WYJAŚNIENIA DO TREŚCI SPECYFIKACJI WARUNKÓW ZAMÓWIENIA

„Zakup przyłóżkowego aparatu RTG na potrzeby Szpitalnego Oddziału Ratunkowego.”

Nr postępowania: (PZ/26/2024)

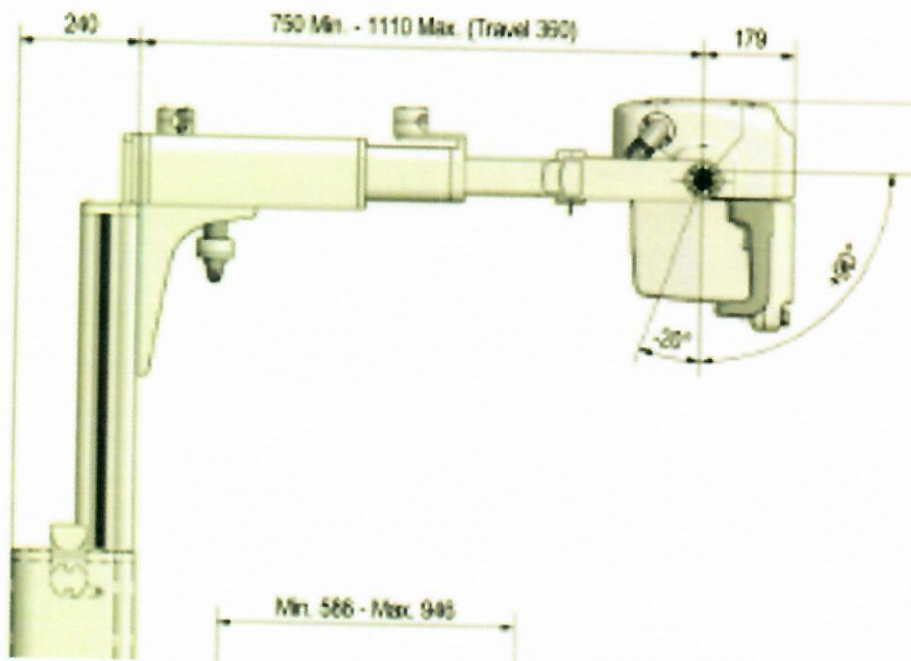
27.	Aparat z dostępnym zasięgiem ramienia rozumianym jako odległość ognisko - kolumna aparatu ≥ 122 cm (odległość liczona od środka kolumny)	Potwierdzić:
-----	---	--------------

Zamawiający dokładnie określił sposób pomiaru zasięgu ramienia. Parametry techniczne podawane przez producentów często nie precyzują dokładnie definicji parametru zasięgu. Mierzona ona czasem jest jako odległość od środka kolumny /osi obrotu czasem od krawędzi kolumny. Ze względu na różne grubości kolumn w oferowanych aparatach sposób pomiaru ma znaczenia dla rzeczywistego zasięgu i ergonomii aparatu. Prosimy w związku z tym o potwierdzenie, że oferowane przez nas rozwiązanie spełnia zapisy SWZ.

Podawana w naszych parametrach technicznych wartość 111 cm jest rzeczywistą wielkością na którą można wsunąć ognisko lampy od krawędzi łożka. Jest to odległość ognisko-krawędź zewnętrzna kolumny. Przy grubości kolumny wynoszącej 24 cm odległość od środka kolumny będzie wynosiła $111 + 12$ czyli 123 cm i będzie zgodna w SWZ. Powyżej rysunek z wymiarami aparatu AGFA DR100s. Ze względu na znaczny ciężar głowicy, automatycznego kolimatora i ekranu dotykowego dalsze zwiększanie tej odległości mogło by spowodować niestabilność aparatu i jego wywrócenie przy bocznym wysunięciu głowicy. Alternatywne dodatkowe obciążanie bazy aparatu spowodowało ograniczenie jego mobilności,

Odpowiedź: Zamawiający wskazuje, że parametr dotyczący zasięgu ramienia „odległość ognisko - kolumna aparatu” wydaje się być oczywisty, lecz aby uniknąć dowolnej interpretacji liczenia odległości wskazuje, że zakres parametru należy liczyć od środka krawędzi kolumny bliższej pacjentowi do

ogniska lampy, czyli zakres, który w rzeczywistości jest zasięgiem, bo wjeżdża nad pacjenta, a nie od środka kolumny wewnątrz, bo nawet jak widać na załączonym obrazku kolumna na różnych wysokościach ma różne grubości czy długości.

Po przeprowadzeniu analizy Zamawiający stwierdza, że przedstawiony aparat nie spełnia wymogu przy łożkach standardowej wielkości, gdyż liczymy na jak najdalszy zasięg wykonania zdjęcia.
